V e c : Vysvetlenie informácií potrebných na vypracovanie ponuky 5

Obstarávateľ v zmysle § 48 zákona č. 343/2015 Z. z. o verejnom obstarávaní a o zmene a doplnení niektorých zákonov v znení neskorších predpisov (ďalej len „ZVO“) poskytuje vysvetlenie informácií potrebných na vypracovanie ponuky v zadávaní nadlimitnej zákazky na predmet zákazky „**Modernizácia železničnej trate Žilina – Košice, úsek trate Liptovský Mikuláš – Poprad-Tatry (mimo), 5. etapa, Liptovský Hrádok – Paludza**“ vyhlásenej uverejnením Oznámenia o vyhlásení verejného obstarávania vo Vestníku Európskej únie č. 44282-2025 dňa 22.01.2025 a vo Vestníku verejného obstarávania č. 16/2025 pod značkou 1537 - MSP dňa 23.01.2024 (ďalej len „oznámenie o vyhlásení verejného obstarávania“) nasledovne:

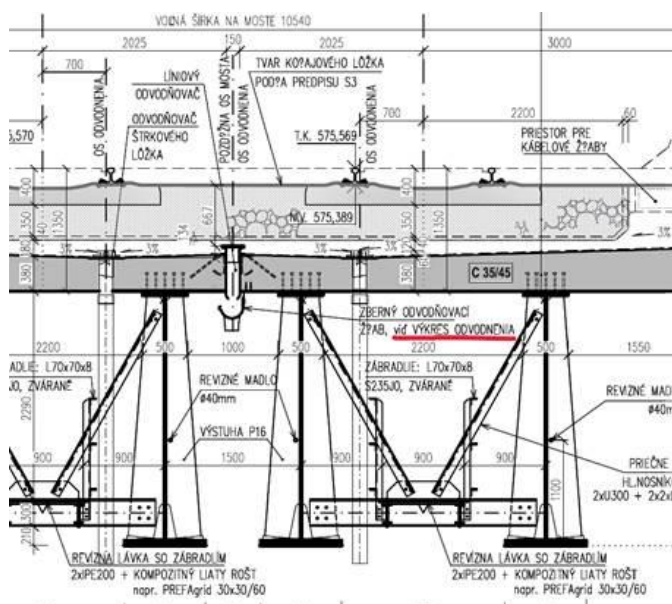
V súťažných podkladoch SO 411-33-07 Liptovský Mikuláš - Paludza, železničný most nad zálivom priehrady Liptovská Mara v nžkm 257,990, sa vo výkrese č. 4.3 Prehľadný výkres – priečne rezy B-B, C-C uvádza odkaz na výkres odvodnenia mosta. V PD sa tento výkres nenachádza, a preto nie je jasná špecifikácia odvodnenia nosnej konštrukcie mosta MK1 a MK2 (bodové odvodnenie, líniový odvodňovač, zberný odvodňovací žľab a pod.) . Žiadame verejného obstarávateľa o doplnenie výkresovej dokumentácie s presnou špecifikáciou odvodnenia nosnej konštrukcie mosta MK1 a MK2. „

Odvodnenie mosta je riešené v prílohe č. 12. Schéma odvodnenia.
